リコール届出日：平成25年12月4日

リコール届出番号	外—1986	リコール開始日	平成25年12月5日
届出者の氏名又は名称	フォルクスワーゲン グループ ジャパン株式会社 代表取締役社長 庄司 茂	製作国：イギリス 製作者名：ベントレー モーターズ リミテッド 問合せ先：ベントレーコール（フリーダイヤル） 0120-97-7797	
不具合の部位（部品名）	ディスクローター取付ボルト（制動装置）		
基準不適合状態にあると認められる構造、装置又は性能の状況及びその原因	後輪ブレーキ用セラミック製ディスクローター装着車両において、ディスクローターをベルハウジングに取付けるためのボルトの材質が不適切なため、塩分濃度が高い環境下で使用した場合に、当該ボルトが腐食、破断し、走行中に異音及び振動が発生する事がある。		
改善措置の内容	全車両、後輪のディスクローター取付ボルトを対策品と交換する。		
不具合件数	0件	事故の有無	無し
発見の動機	本国からの情報による。		
自動車使用者及び自動車分解整備事業者に周知させるための措置	<ul style="list-style-type: none"> 自動車使用者：ダイレクトメール、電話、または訪問により通知する。 自動車分解整備事業者：日整連発行の機関誌には掲載しない。 対策実施済車には、運転者席側ドア開口部のドアロックストライカ付近に外—1986のステッカーを貼付する。

改善箇所説明図

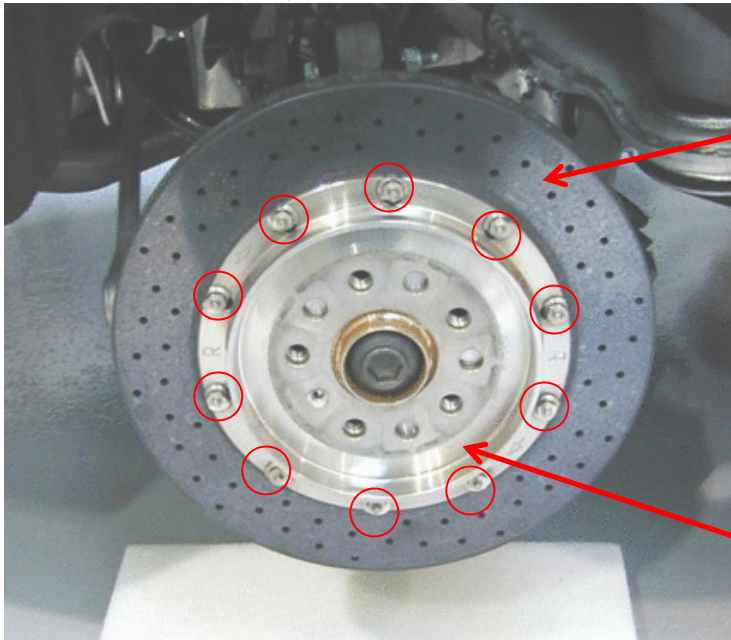
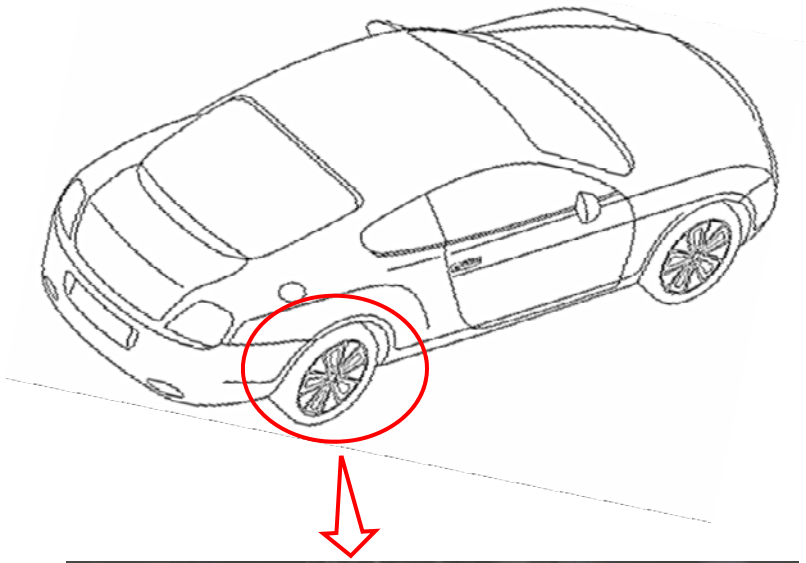
基準不適合発生箇所

取付ボルト（図中 10 箇所）

取付ボルトは各ディスクローターにつき10本、後輪左右で計20本使用されている

不具合の内容

後輪ブレーキ用セラミック製ディスクローター装着車両において、ディスクローターをベルハウジングに取付けるためのボルトの材質が不適切なため、塩分濃度が高い環境下で使用した場合に、当該ボルトが腐食、破断し、走行中に異音及び振動が発生する事がある。

改善の内容

全車両、後輪のディスクローター取付ボルトを対策品と交換する。
